令和2年 第97回南あわじ市議会臨時会(10月) 提出議案一覧

番 号	件 名
(第1日)	
議案第 63 号	松帆流域江尻排水ポンプ場機械・電気・土木工事請負変更契約の締結について

### 松帆流域江尻排水ポンプ場機械・電気・土木工事請負変更契約の 締結について

南あわじ市議会の議決に付すべき契約及び財産の取得又は処分に関する条例（平成17年南あわじ市条例第46号）第2条の規定に基づき、先に議会の議決に付し、工事請負契約を締結した松帆流域江尻排水ポンプ場機械・電気・土木工事について、右岸の場内整備に伴う擁壁工・床板工の追加並びにフラップゲート施工に伴う護床工の追加及び仮設の変更を行いたいので、下記のとおり工事請負変更契約を締結するため、地方自治法（昭和22年法律第67号）第96条第1項第5号の規定により、議会の議決を求める。

令和元年度 治水総合対策事業 松浦流域江原排水ポンプ機・電気・土木工事	
(二)三原川 フラップゲート設置工事	
南あわじ市松原江原 地内	
樋門一般図	業全
縮尺 1/100	C15 23
南あわじ市

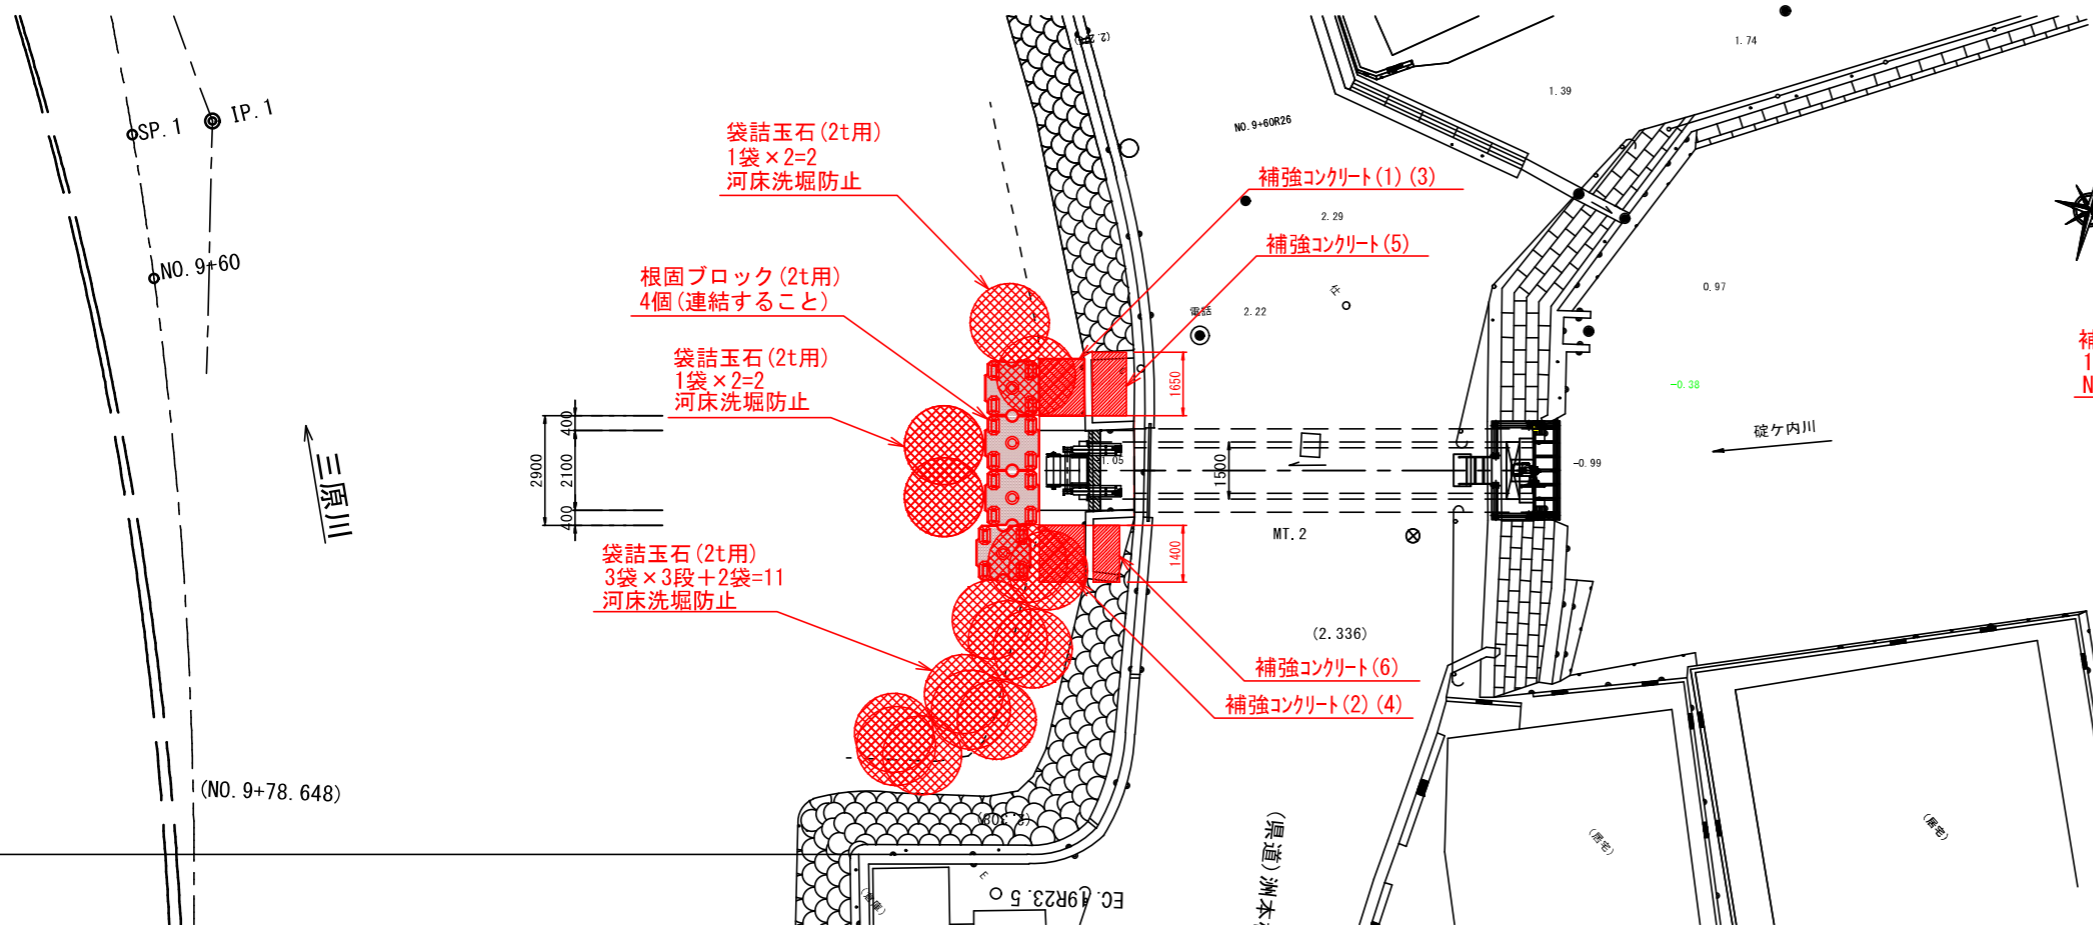
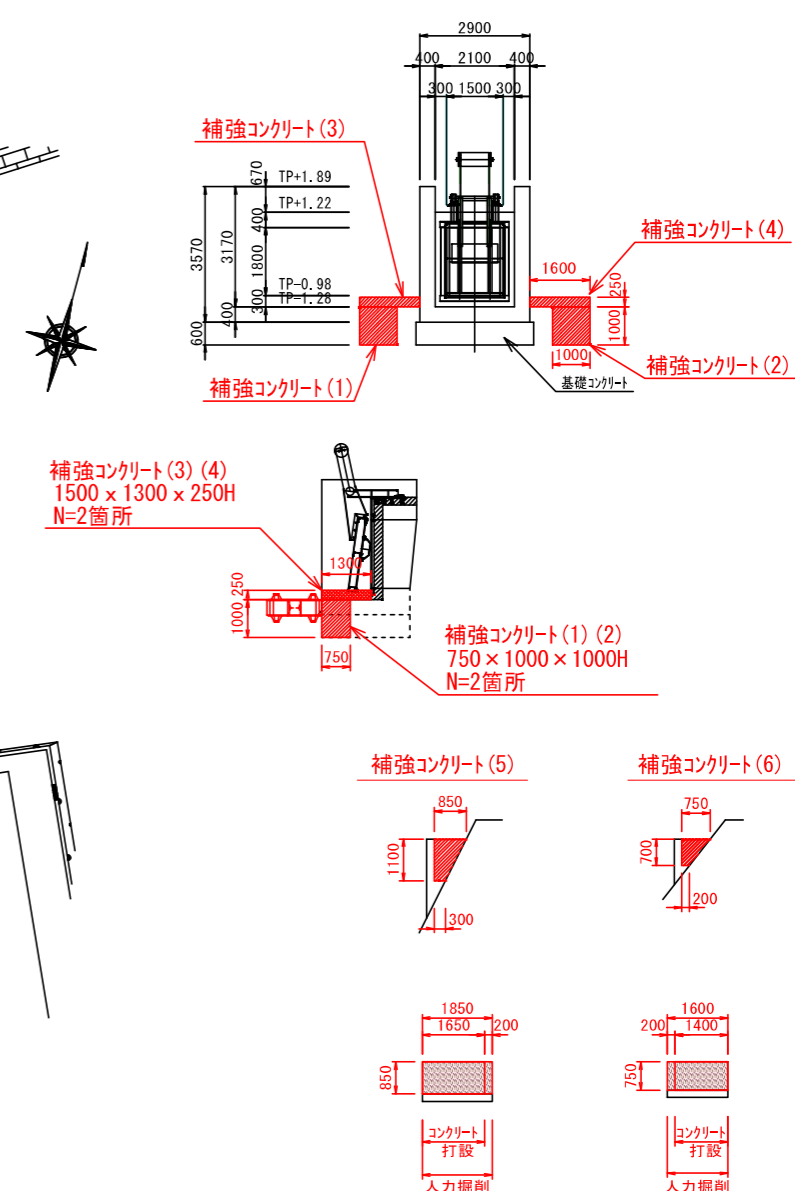
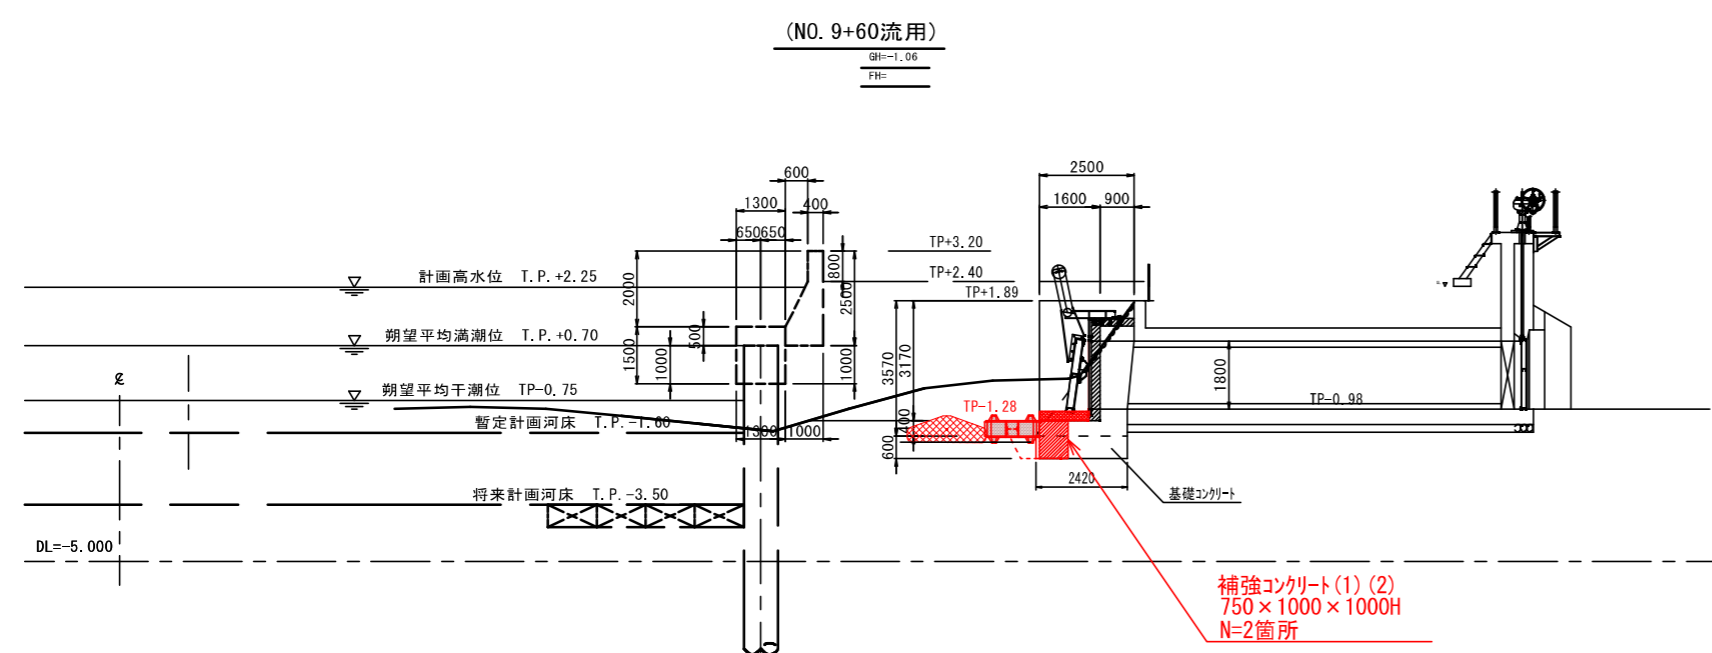
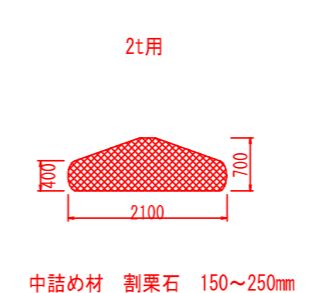
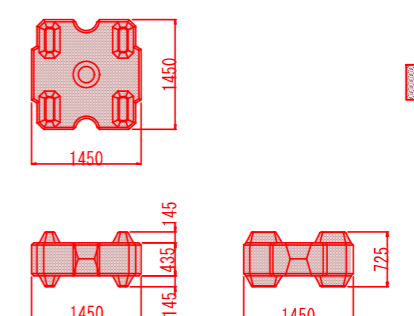
変更追加分

第一変更回
